1～4号機滞留水移送装置の追設に伴う 実施計画の変更について

2019年12月5日

東京電力ホールディングス株式会社

3. 実施計画の変更概要

2. 系統概要

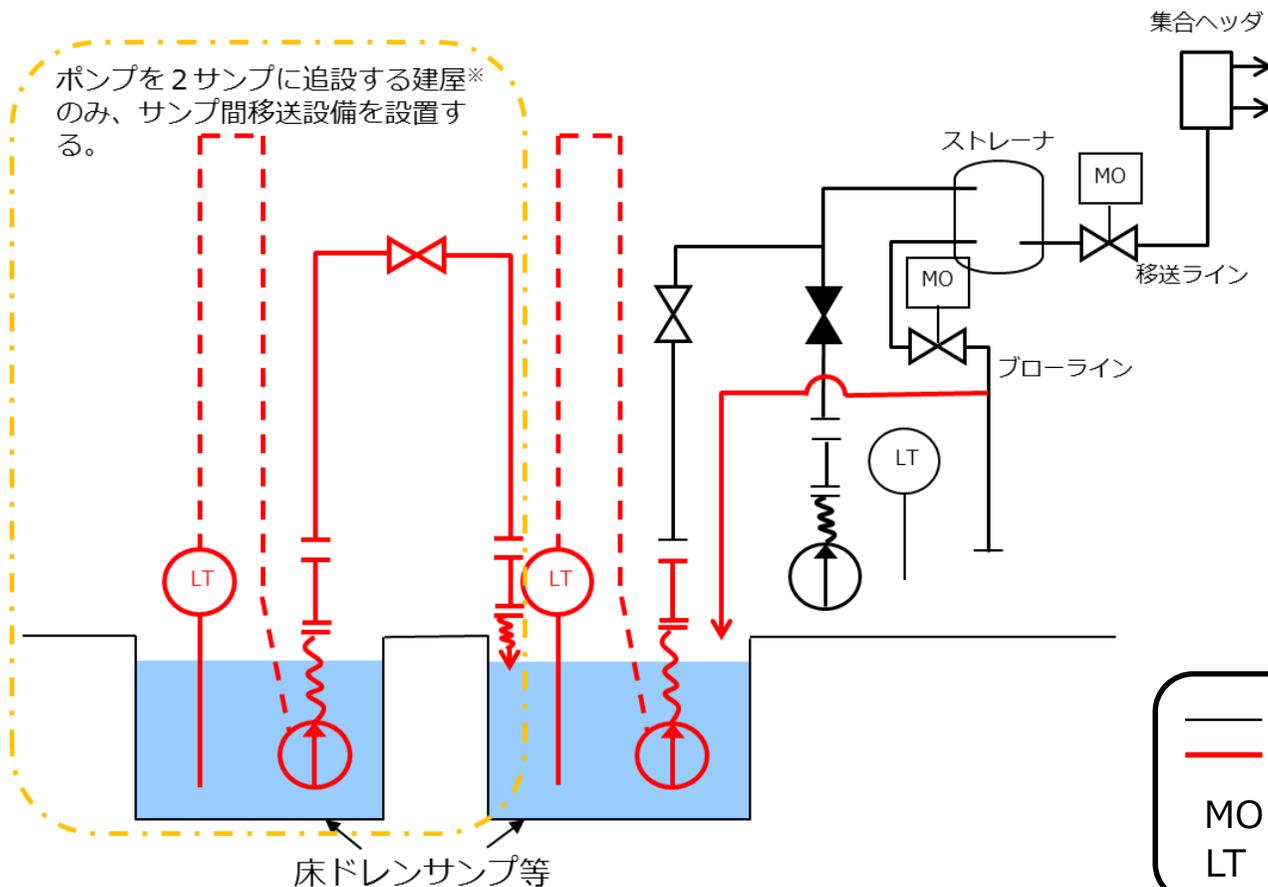
- 追設する配管は、既設のストレナユニットまたは、ポンプ出口弁スキッドの予備座に接続することで、既設設備を可能な限り流用する。
- ポンプを2サンプに追設する建屋については、1つのサンプに集約し、移送する。

※今回の申請範囲でポンプを2サンプに追設する建屋

- 2Rw/B
- 3T/B
- 3Rw/B
- 4R/B
- 4Rw/B

■ 第3回補正予定内容（変更内容を赤字で示す）

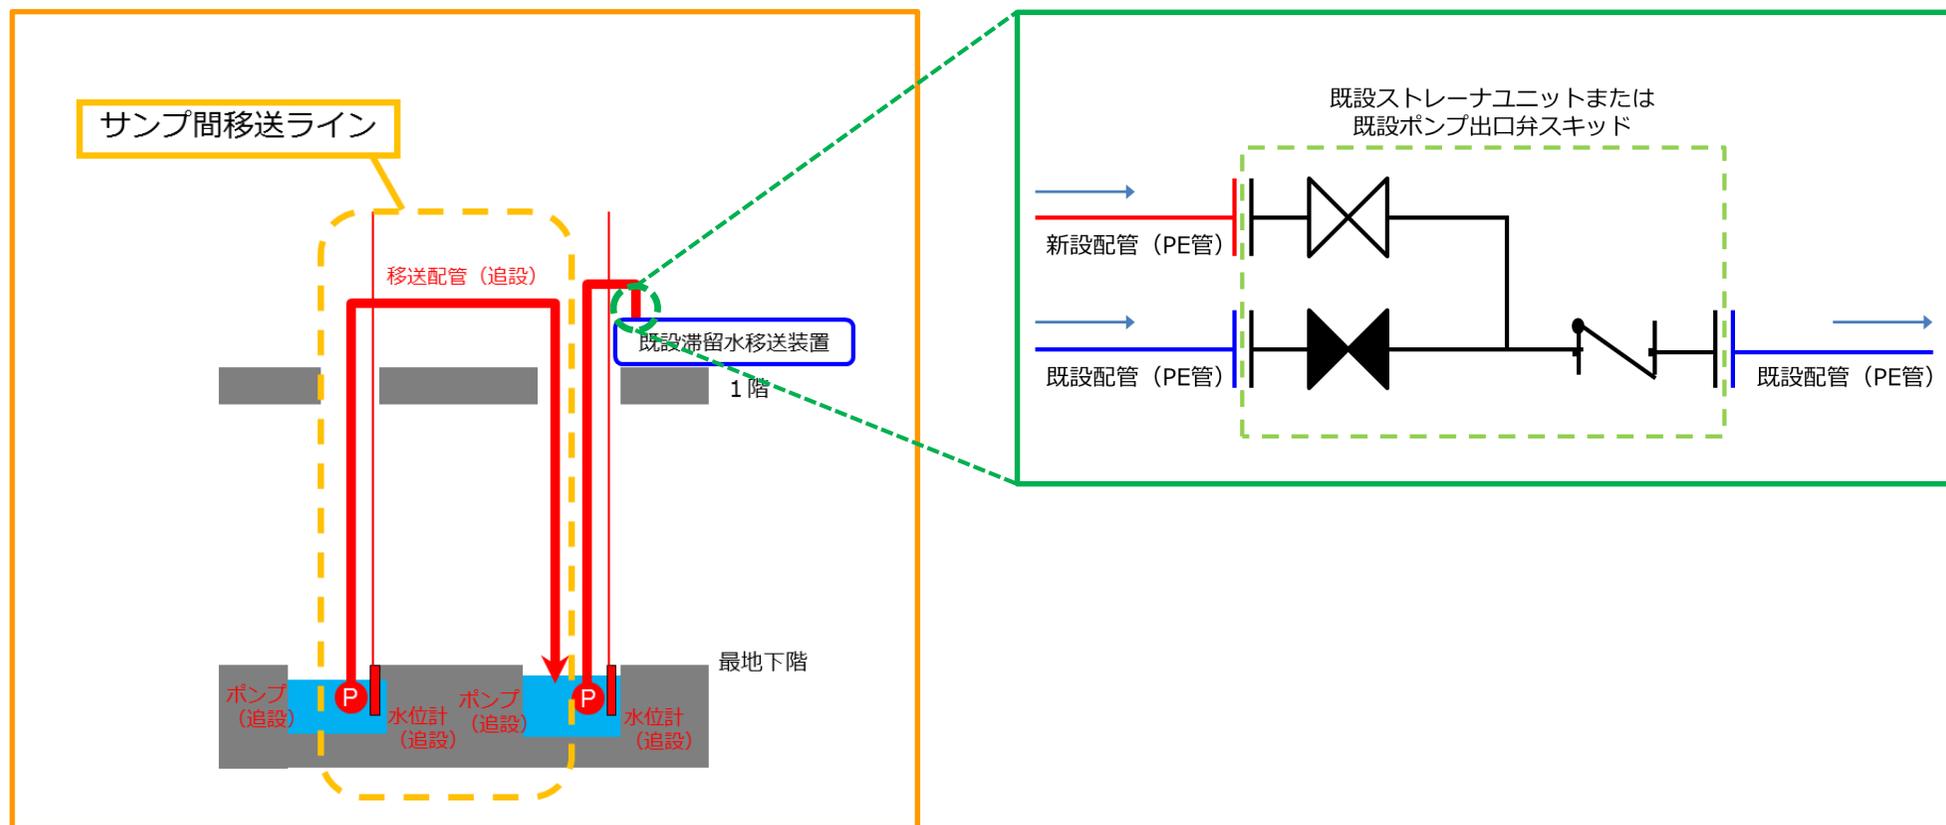
- ・建屋滞留水水位計の運用に関して，現状にあわせた記載の適正化
(滞留水水位低下に伴い，露出する水位計を削除⇒運用を継続させる)

- ・建屋滞留水水位計の運用に関して，現状にあわせた記載の適正化
(滞留水水位低下に伴い，露出する水位計を削除⇒運用を継続させる)

1号機水位計設置位置図

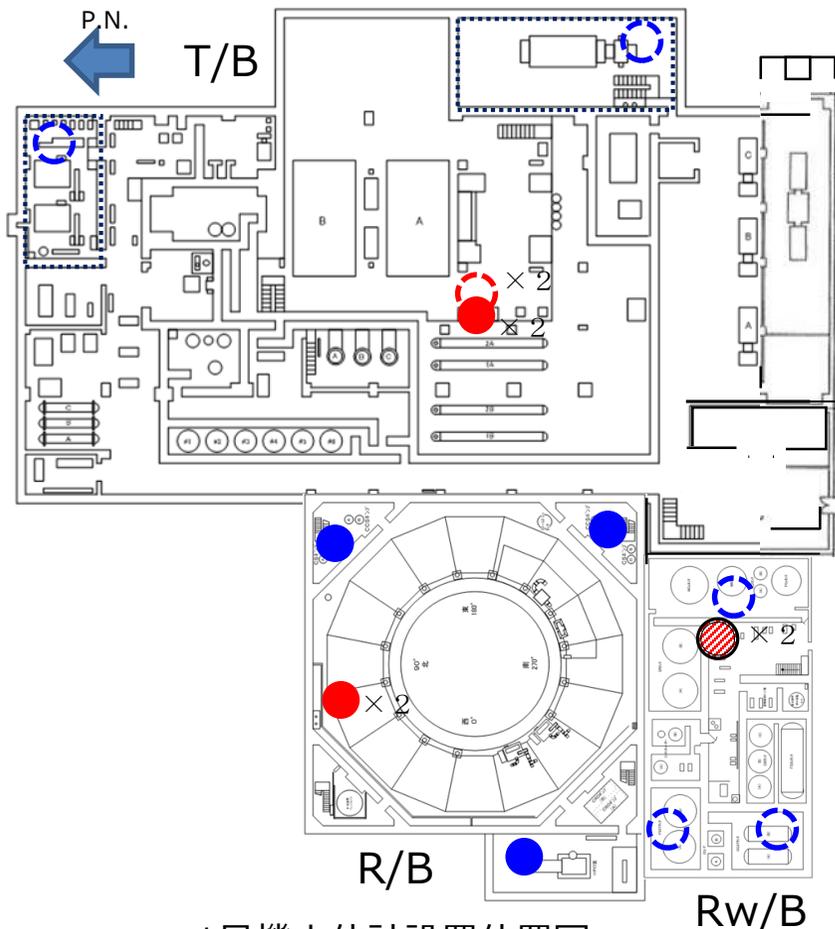
- サンプ1か所につき、制御用水位計を2台設置する。
- 運用停止としている露出水位計，排水完了エリアの水位計について実施計画から削除する。

※削除後は露出水位計は他の連通箇所の水位計，排水完了エリアの水位計は手測りにて確認。
